CONCEPTO TÉCNICO DE REVISIÓN DE ESTUDIO PARTICULAR DE AMENAZA Y RIESGO POR FENÓMENOS DE REMOCIÓN EN MASA EN FASE I	Código:	GPR-FT-08
		Versión:	04
		Fecha de revisión:

1.1 CONCEPTO TÉCNICO No. CT:	CT-7727
1.2 ÁREA:	Análisis y Mitigación del Riesgo
1.3 COORDINACIÓN:	Estudios y Conceptos Técnico
1.4 REFERENCIA CRUZADA RADICADO FOPAE:	2014ER10457
1.5 RESPUESTA OFICIAL No.	RO-73331

2.1 SOLICITANTE:	GEOTÉCNIA Y CIMENTACIONES S.A.S.
2.2 PROYECTO:	VIVALDI
2.3 LOCALIDAD:	11. Suba
2.4 UPZ:	24. Niza
2.5 BARRIO O SECTOR CATASTRAL:	Vereda Suba Naranjos
2.6 DIRECCIÓN:	Calle 128B # 79A-03/53/63 (*)
2.7 CHIP:	AAA0232BZXS - AAA0232BZWW - AAA0232BZTD (**)
2.8 MANZANA CATASTRAL:	08
2.9 PREDIO CATASTRAL:	48 - 47 - 46
2.10 ÁREA (Ha):	0.1321749 (*)
2.11 FECHA DE VISITA:	Septiembre 10 de 2014

El presente concepto técnico corresponde a la primera revisión realizada por el FOPAE a la FASE I del "ESTUDIO DE AMENAZA POR REMOCIÓN EN MASA – FASE I PROYECTO: VIVALDI", elaborado por la firma GEOTÉCNIA Y CIMENTACIONES S.A.S., de fecha Mayo de 2014, en cumplimiento con lo estipulado en el numeral 1 del artículo 141 del Decreto 190 de 2004 y en el marco de lo establecido en la Resolución 227 de julio 13 de 2006

Figura 2. Ubicación de drenajes al interior del predio evaluado, de acuerdo con la información del SIRE

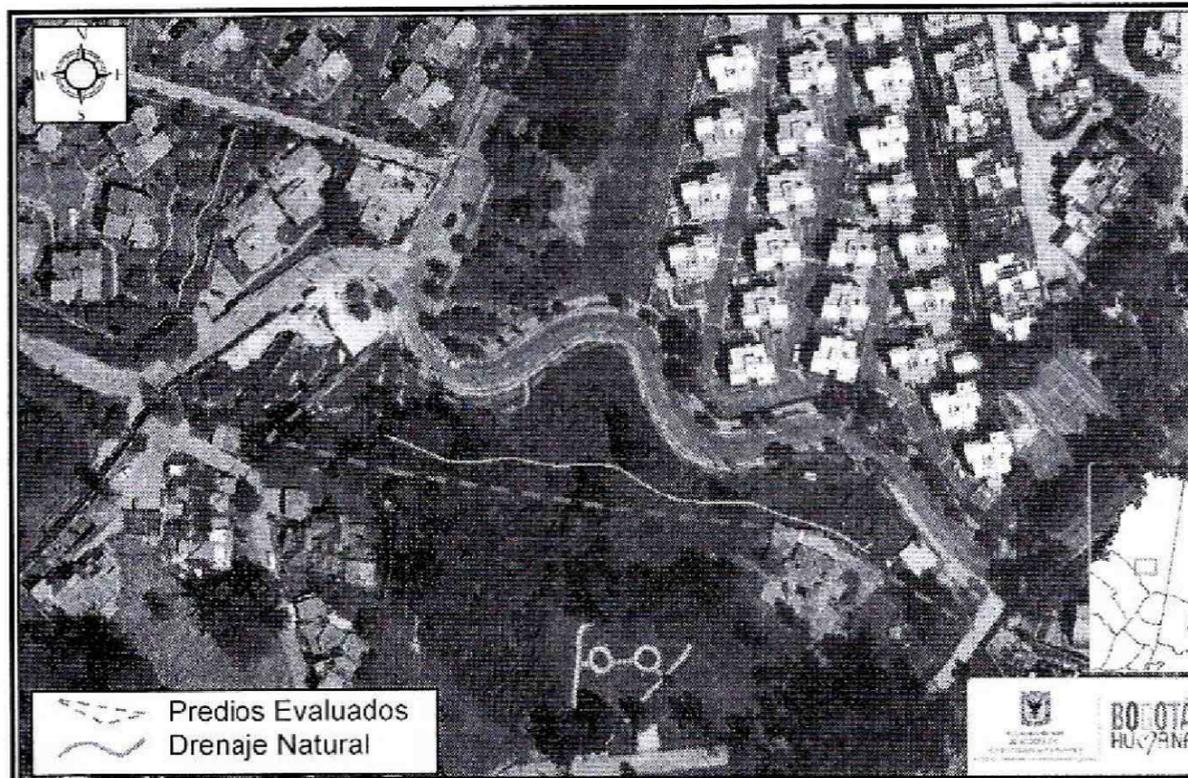
Pese a lo anterior se resalta que durante la visita técnica realizada se identificó al interior de los predios en comento lo que al parecer puede corresponder a un drenaje natural, considerando la topografía y la concentración de vegetación; situación que posteriormente fue corroborada con la información que reposa en la en el Sistema de Información para la Gestión de Riesgos y Atención de Emergencias de Bogotá – SIRE y que se muestra en la Figura 2.

Foto 2. Vista desde el costado norte de los predios evaluados, los cuales corresponden a predios vacíos con una amplia cobertura vegetal.

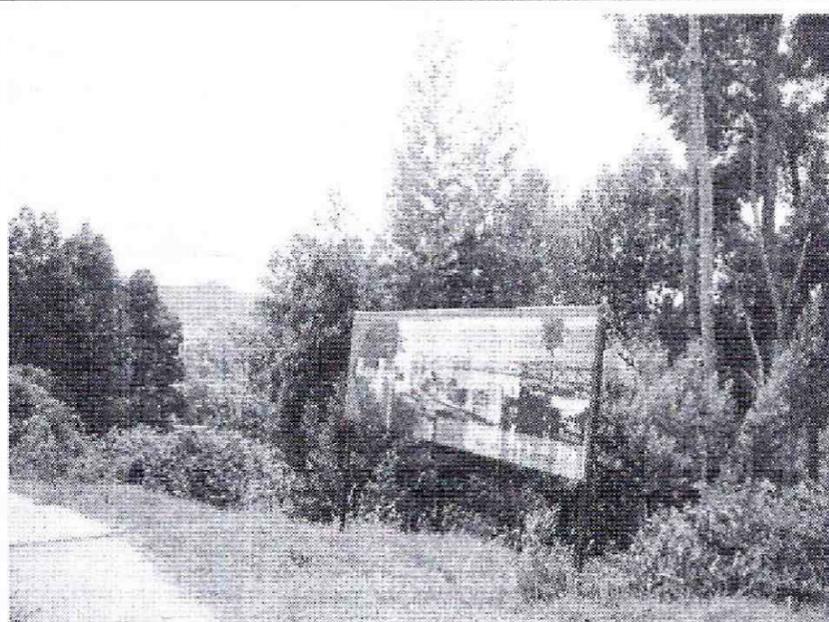
Con base en la inspección visual realizada al momento de la visita técnica, se identificó que los predios de la Calle 128B # 79A-03/53/63, Localidad Suba, corresponden a lotes vacíos, con una pendiente cercana a los 40° y amplia cobertura vegetal. Al interior de esos predios de acuerdo con lo observado se identificó lo que al parecer puede corresponder a un drenaje natural, considerando la topografía y la concentración de vegetación; adicionalmente sobre el costado occidental del predio con nomenclatura Calle 128B # 79A-63 se identificó un eventual proceso de remoción en masa de carácter local que ha ocasionado la pérdida parcial de suelo de soporte de una de las placas de concreto del andén oriental de la calle 128B.

Foto 4. Evidencia de la pérdida de suelo de soporte de una de las placas del andén del costado oriental de la calle 128B; situación que eventualmente sugiere la presencia de un proceso de remoción en masa de carácter local.

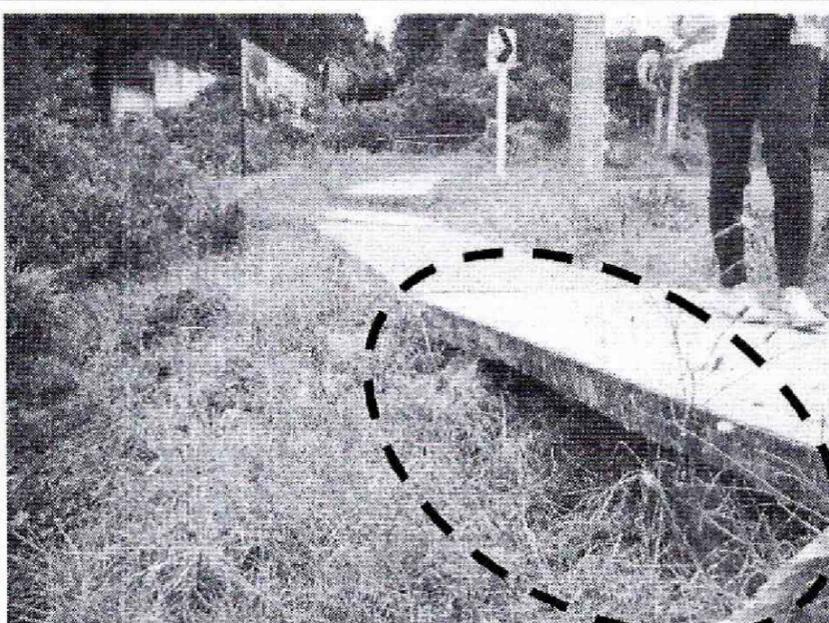
Con relación a lo anterior, se destaca que durante la visita técnica realizada se identificó sobre el costado occidental del predio con nomenclatura Calle 128B # 79A-63 un eventual proceso de remoción en masa de carácter local que ha ocasionado la pérdida parcial de suelo de soporte de una de las placas de concreto del andén oriental de la calle 128B.
